CÂMARA MUNICIPAL DE CASCAIS
DEPARTAMENTO DE PLANEAMENTO ESTRATÉGICO
DIVISÃO DE ORDENAMENTO DO TERRITÓRIO

ACTA DE REUNIÃO: Plano de Pormenor do Espaço de Estabelecimento Terciário do Arneiro e do Espaço de Estabelecimento Terciário de Sassoeiros Norte / EDP

DATA: 24 de Março de 2009

HIPÓTESE DE LOCALIZAÇÃO DA
SUBESTAÇÃO PROPOSTA

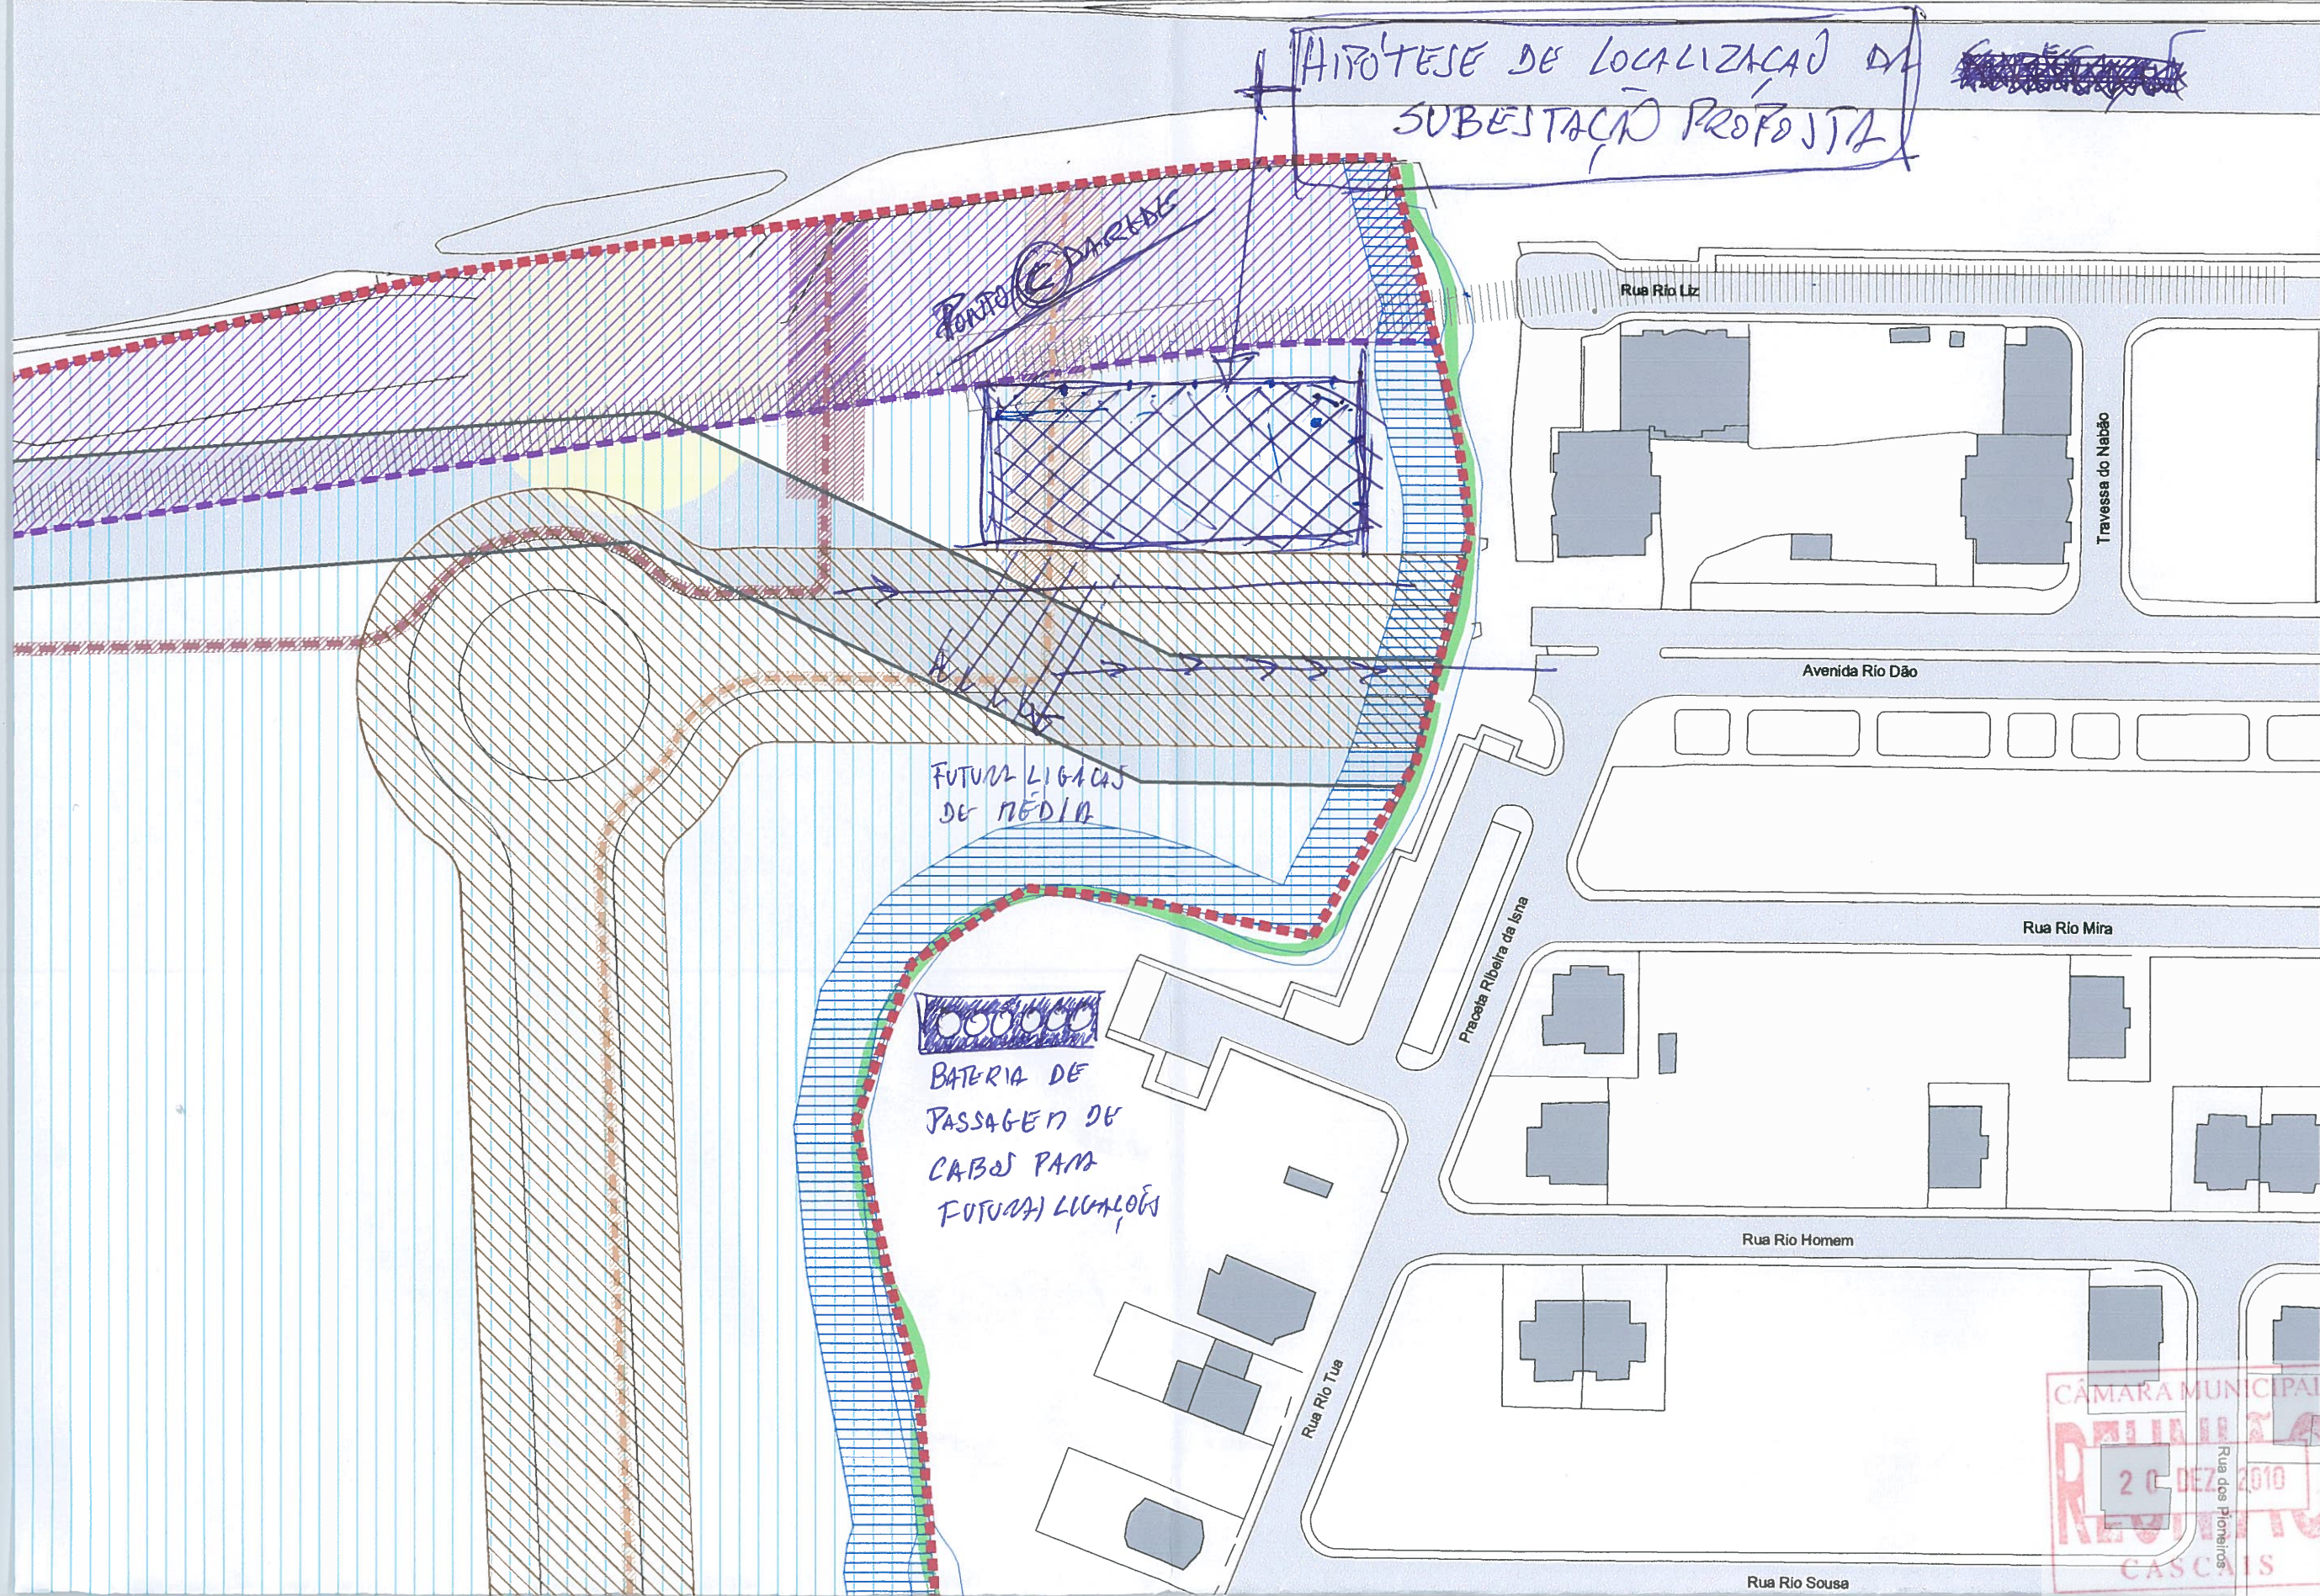
- O Eng. António Mónica esclareceu que não existe esse tipo de servidão;
- O Arq. Paisagista Vítor Silva apresentou a proposta de localização da subestação para o terreno / talude a norte do plano, entre a A5 e a VOC (ver anexo 2);

- Tanto o Eng. Luis Silvestre como o Eng. António Mónica, referiram que será uma possibilidade a estudar, mas que aparentemente não haverá qualquer inconveniente;

- A CMC ficará de enviar, por e-mail, um esboço desta proposta de localização assinalado o limite máximo do polígono (construção e logradouro) que constituirá a hipótese de parcela potencial para a instalação desta infra-estrutura da EDP. Dos elementos a enviar constarão, também informação sobre as condicionantes, um perfil do terreno resultante e possível localização do pórtico de suporte de transposição da linha aérea para a subterrânea, caso não seja possível proceder-se ao enterramento do troço a montante. A CMC ficará a aguardar, via e-mail, a análise destes elementos pela EDP, tendo em conta que esta potencial localização ficará à consideração da EDP, que poderá, se assim o entender, optar por outra a indicar por si, não devendo o plano depender deste facto;
